Antwort auf Anfragen	Geschäftsbereich	GB 1 Stadtentwicklung, Bauen und Mobilität
	Ressort / Stadtbetrieb	Ressort 101 - Stadtentwicklung und Städtebau
	Bearbeiter/in Telefon (0202) Fax (0202) E-Mail	Renate Lassay 5635999 5638036 renate.lassay@stadt.wuppertal.de
	Datum:	03.02.2025
	Drucks.-Nr.:	**VO/0048/25/1-A** öffentlich

Gestaltung der Elberfelder Innenstadt nach Abschluss der aktuellen Fernwärmebauarbeiten - Antwort der Verwaltung auf die Große Anfrage der CDU-Fraktion aus der BV Elberfeld

Grund der Vorlage
Große Anfrage der CDU-Fraktion in der Bezirksvertretung Elberfeld vom 16.01.2025

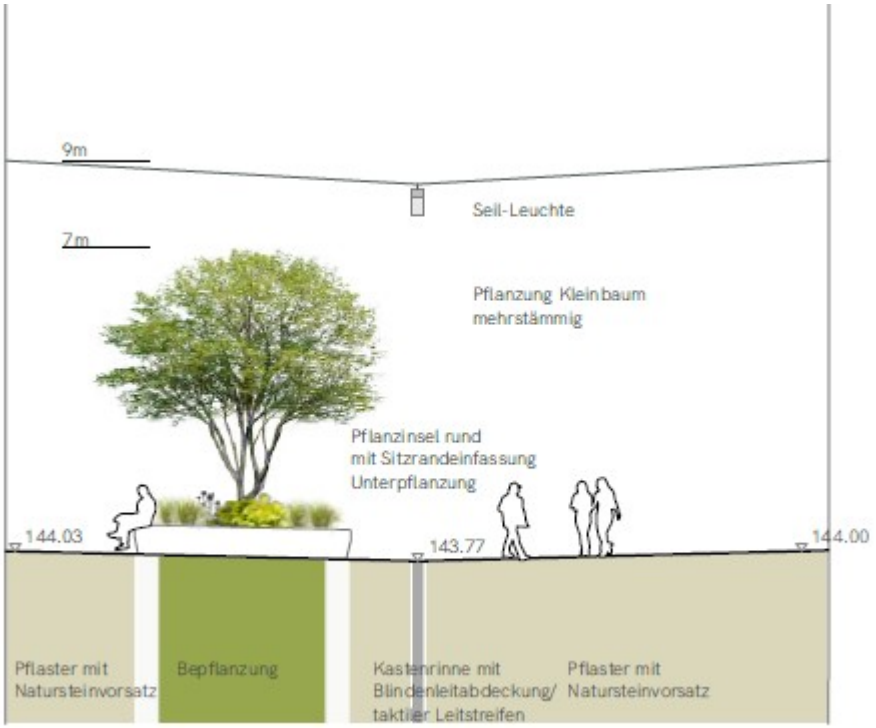
1) Kann im Bereich der Alten Freiheit die geplante Treppe hin zur Straße Hofaue auch durch ein als Hingucker geeignetes, insektenfreundliches Beet ersetzt werden? Ein barrierefreier Verbindungsweg zwischen beiden Straßen ist neben der geplanten Treppe ohnehin eingeplant.

Zu 1) Die Treppe ist schon im Bestand eine wichtige Verbindung für Fußgänger*innen an der Gebäudeecke Alte Freiheit / Hofaue. Diese “schnelle, kurze Wegeverbindung“ soll neben der barrierefreien Wegeverbindung in ihrer Position erhalten bleiben.
Die Treppenanlage wird insgesamt erneuert.
Unmittelbar an die neu geplante Treppe schließt sich eine von sieben neuen Bauminseln an. Diese Pflanzinseln im Bereich der Alten Freiheit und am Kerstenplatz erhalten eine blütenreiche Unterpflanzung mit Stauden.
Die Stauden wurden unter dem Aspekt der „Insektenfreundlichkeit“ und dem Wunsch nach einem „durchgängigen Blütenflor vom Frühling bis zum Herbst“ zusammengestellt und mit dem Ressort Grünflächen und Forsten abgestimmt, siehe Detailplanauszug.

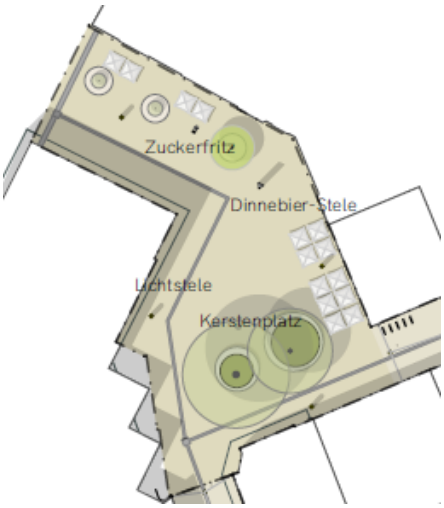
2) Wird, und falls ja, wo wird die Statue Mina Knallenfalls wieder aufgestellt? Auf aktuellen Planungsbildern ist sie bisher nicht zu sehen, dennoch ist die Statue als identitätsstiftendes und stadtgeschichtliches Kunstwerk für uns unverzichtbar.

Zu 2) Die Statue „Mina Knallenfalls“, der „Zuckerfritz“ und auch die „Dinnebierstele“ (nach technischer Überarbeitung) sind in dem Entwurf zur Wiederaufstellung berücksichtigt, s. Planausschnitte.
